# **Análisis del Recurso de Reconsideración interpuesto por Electro Dunas S.A.A.**

**Contra la Resolución N° 052-2024-OS/CD**

**Lima, mayo 2024**

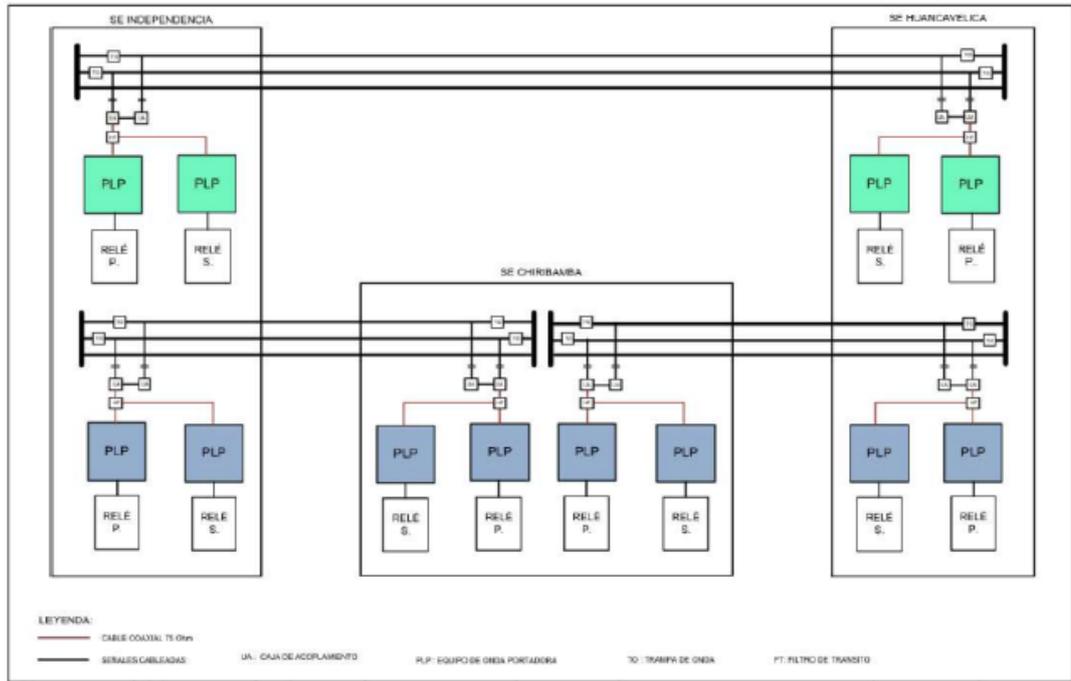
Electro Dunas sustenta que, en la valorización, Osinergrmin consideró para el sistema de telecomunicaciones de las redes ingresantes a la SET Chiribamba el módulo TELI-SI-MED01, el cual no corresponde al sistema de comunicaciones instalado (onda portadora) a exigencia del agente propietario de las instalaciones intervenidas, con el aval del COES.

Electro Dunas solicita que, se reconozca en la valorización los costos asociados al sistema de tele protección mediante sistema de onda portadora, exigido por el propietario (ISA REP) y avalado por el COES, una variación del módulo TEL-CO-GRA43 (existente dentro de la Base de Datos) al cual denominamos TEL-CO-GRA43 -MOD.

Electro Dunas indica que, el módulo con el que se valorizó el sistema de telecomunicaciones (TELI-SI-MED01) no se ajusta al equipamiento real instalado exigido por el ISA REP de las instalaciones en las que se intervinieron (lo cual fue avalado por el COES); dado que no contiene el sistema de onda portadora.

Electro Dunas señala que, durante la elaboración del Estudio de Pre Operatividad ("EPO"), la empresa ISA REP solicitó que el seccionamiento de la línea L-2132 mantenga la redundancia de equipos de onda portadora con la que contaba su sistema de tele protección hasta antes del ingreso de la SET Chiribamba, el cual consistía en una configuración intersistema.

1. La línea L-2231, la cual no se seccionaría, quedaría con una nueva configuración la cual sería mediante un enlace fase-fase, lo que se logró reubicando el equipamiento de tele protección que se tenía en ambos extremos de la línea L-2132.
2. Para la línea L-2132 (la cual se seccionaría), se acordó implementar dos enlaces Fase-Fase, uno para el enlace Independencia – Chiribamba y otro para el enlace Chiribamba- Huancavelica; por lo tanto, el sistema quedaría con la configuración indicada en la imagen inferior.

El módulo TELI-SI-MED01, con el cual se valorizó inicialmente la SET Chiribamba, contiene la fibra óptica como tecnología para las telecomunicaciones en la subestación; sin embargo, en esta etapa, la recurrente alcanza información sobre las coordinaciones efectuadas entre ISA REP y el COES, donde se verifica la necesidad de considerar la onda portadora; por lo tanto, corresponde el reconocimiento de telecomunicaciones con Onda Portadora.

Respecto a los dos tableros de onda portadora considerados en la SET Chiribamba corresponde su reconocimiento, debido a que se encuentran dentro de la subestación y sirven para la conexión de los enlaces Independencia – Chiribamba y Chiribamba – Huancavelica. Sin embargo, respecto a los tableros instalados en las SET Independencia y SET Huancavelica, Electro Dunas no sustenta la necesidad de instalarlos, sino que, por el contrario, por los sustentos enviados se entiende que ISA-REP ya contaba con los tableros de onda portadora para la conexión de la línea L-2132.

Por consiguiente, para el reconocimiento de los dos tableros de onda portadora que se encuentran en la SET Chiribamba, se ha considerado el módulo TEL-CO-GRA14, el cual contiene dos tableros de onda portadora, retirándose los equipamientos de fibra óptica, microondas y telefonía, debido a que Electro Dunas indica que no se han instalado.

Finalmente, respecto al módulo TEL-CO-GRA43 (retirando lo relacionado a fibra óptica, microondas y telefonía) sugerido por Electro Dunas, no corresponde su uso, debido a que este considera cinco tableros de onda portadora.

En consecuencia, este recurso se declara fundado en parte, aceptando la modificación del módulo TELI-SI-MED01 para el reconocimiento de onda portadora, pero no se acepta considerar el módulo TEL-CO-GRA43 solicitado.

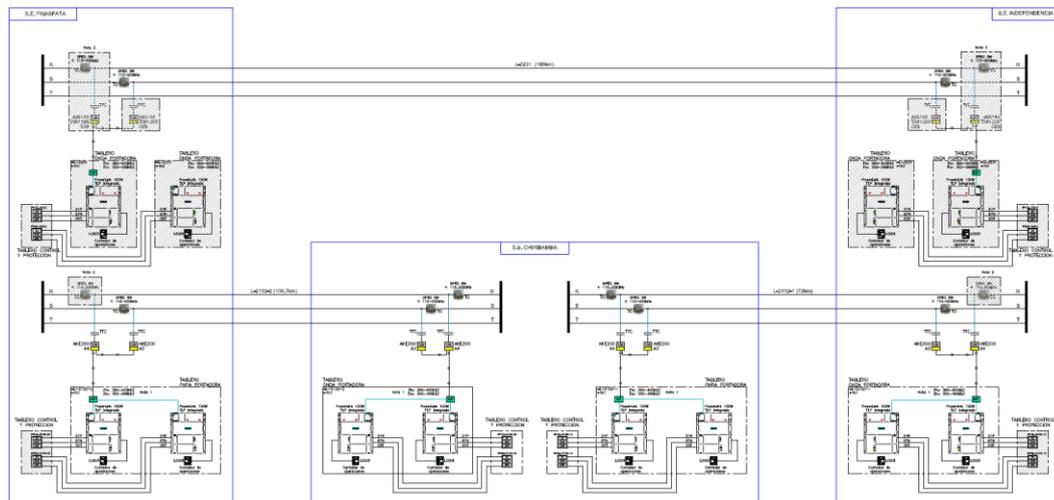
Electro Dunas hacer notar que la Base de Datos, contiene un módulo para valorizar sistemas de telecomunicaciones que incluye equipamiento de onda portadora (TEL-CO-GRA43); dado que este módulo también considera enlace de fibra óptica, microondas y telefonía, lo cual no fue instalado en el proyecto; se propone una variante del módulo que denominamos TEL-CO-GRA43-MOD y que no contiene estos últimos componentes; tal como se puede apreciar en la imagen inferior:

Electro Dunas comenta que, para la generación del módulo “TEL-CO-GRA43-MOD” solo se han retirado los elementos de fibra óptica, microondas y telefonía, no habiéndose efectuado modificaciones en los metrados o precios correspondientes a la onda portadora; utilizando el criterio ya aplicado por Osinerghmin en casos similares, como es el caso del transformador de la SET Chiribamba al cual fue asociado el módulo TP-220060023-025SI4E-MS.

Como parte del sustento, la recurrente adjunta el plano “Arquitectura sistema de comunicaciones y enlace onda portadora”, donde se verifica que se han instalado dos tableros de onda portadora en la SET Chiribamba, un tablero en la SET Huancavelica y un tablero en la SET Independencia.

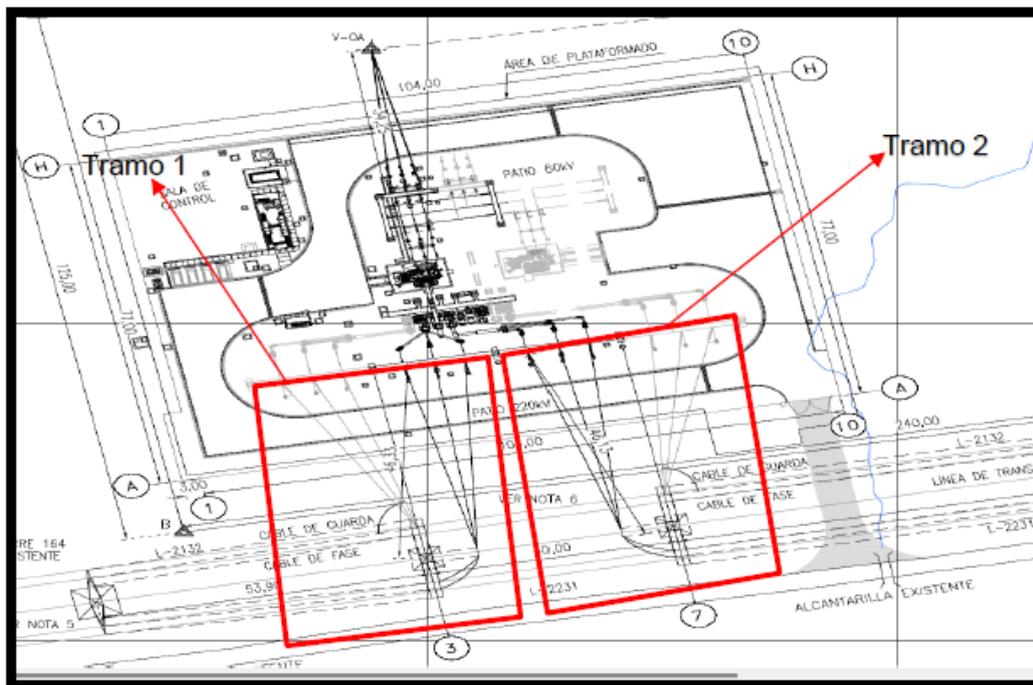
Dado que, tanto el COES e ISA REP, solicitaban el seccionamiento de las dos líneas (L-2132 y L-2231), siendo condición para la aprobación del EPO; se tuvo que dimensionar cada una de las torres del seccionamiento en PI preparándolas

para soportar los esfuerzos requeridos por el doble seccionamiento. Finalmente, con esta implementación la configuración que debe valorizarse es la correspondiente a dos tramos de línea preparados para doble terna considerando únicamente estructuras terminales.

En la siguiente imagen se muestra la implementación de las torres 163 A y 164 A, preparadas para seccionar las dos ternas L-2132 y L-2231.

Electro Dunas adjunta la silueta de la torre diseñada por el fabricante de la estructura, donde se puede apreciar que está preparada para seccionar las dos ternas con el ingreso a la subestación Chiribamba, adiciona un plano donde se aprecia la vista futura de como quedaría el proyecto con el ingreso de ambas ternas a la subestación.

Como se aprecia en la imagen, son dos tramos de seccionamiento de 46,33 m y 46,13 metros respectivamente, por lo cual Electro Dunas plantea que el reconocimiento sea el costo real incurrido el cual asciende a USD 579 983,94, como se detalla a continuación, y en sus archivos de sustento:

Al respecto, se debe tomar en cuenta que, para los seccionamientos en “Pi” se ha adoptado como criterio, desde la aprobación del Plan de Inversiones,

reconocer las longitudes de las derivaciones realizadas; con lo cual, como señala la recurrente se encuentra incluido los costos de las estructuras conductores, ferretería, etc. Este criterio se tomó en razón a que no existen módulos para seccionamiento de líneas de transmisión en la Base de Datos s.

Además, respecto al pedido de Electro Dunas de considerar para los seccionamientos los costos realmente incurridos, debido a la falta de módulos estándares de seccionamiento; se debe señalar que, la Base de Datos considera costos estándares de mercado para la valorización de los proyectos, no se pueden reconocer costos realmente incurridos, pues ello contravendría lo establecido en el artículo 139 literal b) numeral iv) del RLCE. Por tal motivo, para el reconocimiento de seccionamientos en “Pi” se deben seguir utilizando los módulos de la Base de Datos tomando como referencia la longitud del tramo derivado

Por otro lado, Electro Dunas señala que el COES y REP solicitaron que la línea y subestación estén preparadas para seccionar no solo la línea L-2132, sino también para el seccionamiento de la línea L-2231; por lo que correspondería valorizar dos tramos de línea doble terna. Al respecto, se debe indicar que no corresponde considerar un seccionamiento en “Pi” adicional por las siguientes razones:

- No está aprobado en ningún Plan de Inversiones, el seccionamiento de las dos ternas, solo se contempla el seccionamiento de una terna.

- En el Acta N° 001-2024-ELDU, no se especifica que se haya realizado un doble seccionamiento; en dicha acta solo hace referencia a la instalación de dos simples ternas.
- Del recurso de reconsideración enviado por Electro Dunas, se señala que esta derivación esta “preparada para doble terna”; además, en la vista de planta general se entiende que esta derivación se realizará a futuro; según la información enviada para el reconocimiento de Onda Portadora, también se muestra que solo se derivó una terna. Por lo tanto, no está demostrado

que el segundo seccionamiento en “Pi” se haya ejecutado, o si se ejecutará a futuro.

En consecuencia, este extremo del recurso se declara infundado, debido a que no corresponde reconocer los seccionamientos en “Pi” con costos realmente incurridos y tampoco corresponde reconocer un seccionamiento adicional al aprobado en el Plan de Inversiones.
